NOTE DI CONTRODEDUZIONE IN RISPOSTA ALL'AREA V.I.A. E AUTORIZZAZIONI

Progetto di un impianto fotovoltaico denominato “Fabbrico” di potenza pari a 16.806,24 kWp da realizzarsi nel comune di Fabbrico (RE) e delle relative opere di connessione da realizzarsi nei comuni di Fabbrico (RE), Rio Saliceto (RE) e Carpi (MO)

File: FAB.ENG.REL.043.00_Note di controdeduzione in risposta all'area V.I.A. e autorizzazioni

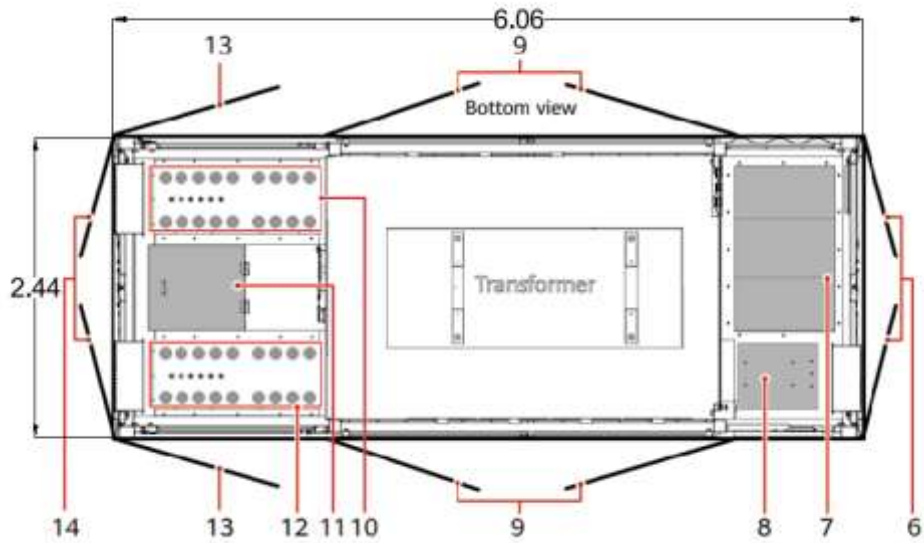
2. Sarà necessario presentare apposita istanza di valutazione progetto (MOD. PIN 1), ai sensi dell'art. 3 del DPR 151/2011 con la documentazione prevista di cui al comma 7 dell'art. 2 dello stesso Decreto, esplicitata secondo l'art. 3 del D.M. 07/08/2012. Qualora le macchine elettriche installate vengano classificate come “distinte”, secondo il Titolo I – Capo II punto 4, sottopunti 1 e 2 del D.M. 15/07/2014, le attività 48 (centrali termoelettriche, macchine elettriche fisse con presenza di liquidi isolanti combustibili in quantitativi superiori a 1 m³) sono complessivamente quattro.

In merito a tale punto, il Proponente precisa che è stata predisposta, a mezzo PEC, apposita istanza di valutazione progetto (MOD. PIN 1) ai sensi dell'art. 3 del DPR 151/2011 con la documentazione prevista di cui al comma 7 dell'art. 2 dello stesso decreto.

Il Proponente precisa inoltre che le macchine elettriche sono da considerarsi distinte come specificato al paragrafo 4.2.3 della relazione antincendio, in quanto poste ad una distanza superiore a 3 m l'una dall'altra.

Figura 3 - Sovrapposizione del layout di impianto con metanodotto SNAM

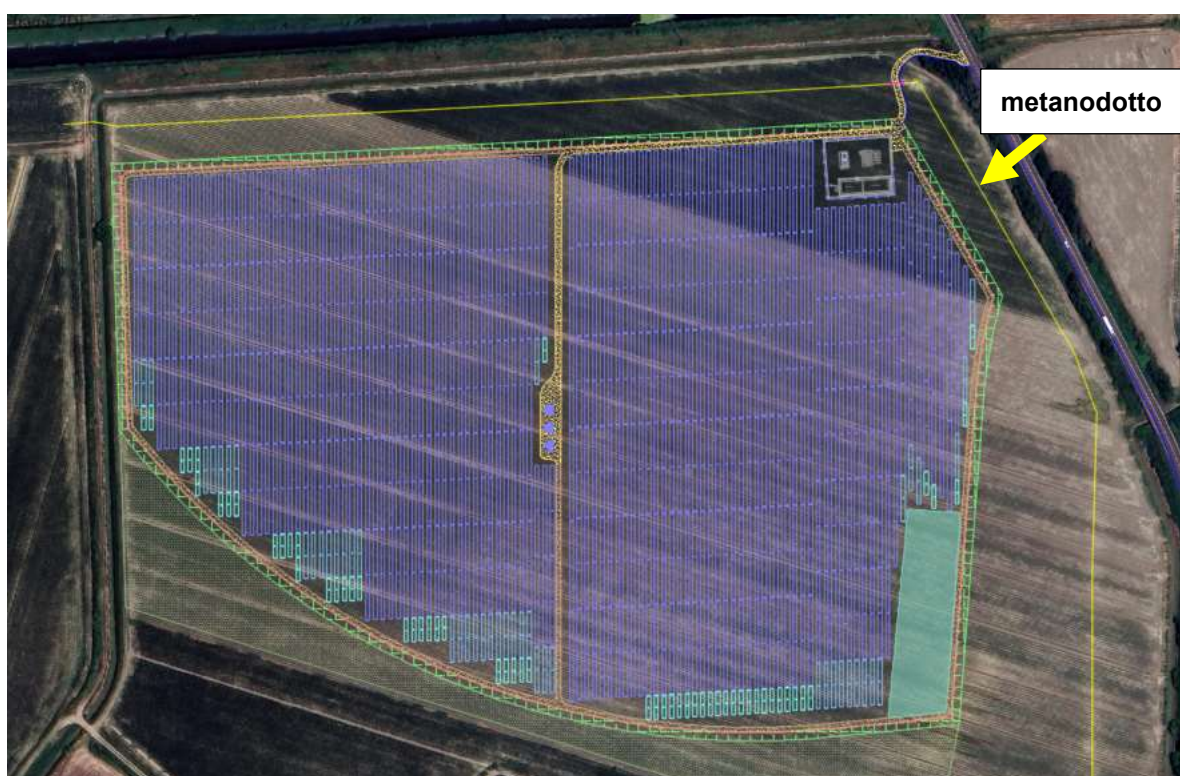
4. Si chiede di fornire informazioni di dettaglio sul peso dei mezzi che transiteranno sulla viabilità interferente con il metanodotto Snam in esercizio, indicata negli elaborati "TAV PLANIMETRIA PASSAGGIO MEZZI SU CONDOTTA SNAM".

Sulla base delle dimensioni di progetto dei collegamenti viari, è stata fatta una valutazione dei mezzi che possono transitare ed accedere in base alle dimensioni dei veicoli e delle strade di percorrenza.

È stato valutato di non superare automezzi a 4 assi per evitare opere infrastrutturali invasive ed impegnative legate alla presenza di un canale che fiancheggia la strada.

Figura 7 – Estratto elaborato FAB.ENG.TAV.046.00_Fascia di rispetto Fosso Risaia

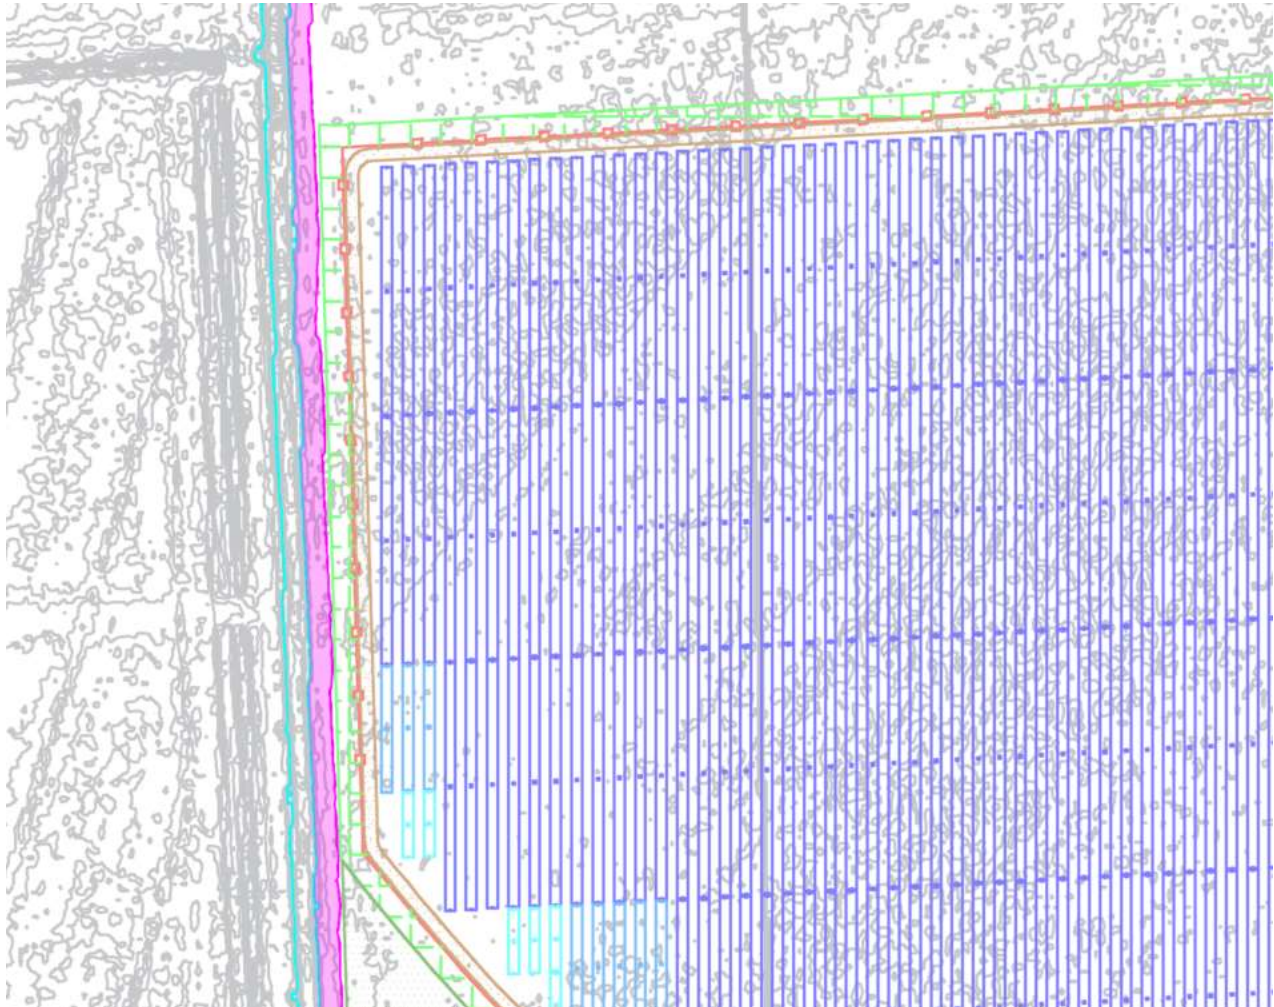
- Particolare planimetrico in cui si evidenzia che tutte le alberature e le recinzioni siano poste al di fuori della fascia di rispetto dei canali (5 metri dal ciglio esterno del canale), in particolare lato Ovest verso il Fosso Risaia;
- Analisi delle interferenze dei tratti di cavidotto in parallelismo ai corsi d'acqua, i quali devono essere realizzati a una distanza non inferiore ai 5 m (10 m per i corsi d'acqua principali) dal ciglio esterno del canale.

In risposta a tale punto della richiesta, il Proponente rappresenta di aver recepito le indicazioni del Consorzio e di aver prodotto il seguente elaborato:

In particolare, come si evince dal seguente estratto immagine della tavola *FAB.ENG.TAV.046.00_Fascia di rispetto Fosso Risaia* le alberature e le recinzioni, sono esterne dalla fascia di rispetto del suddetto canale.
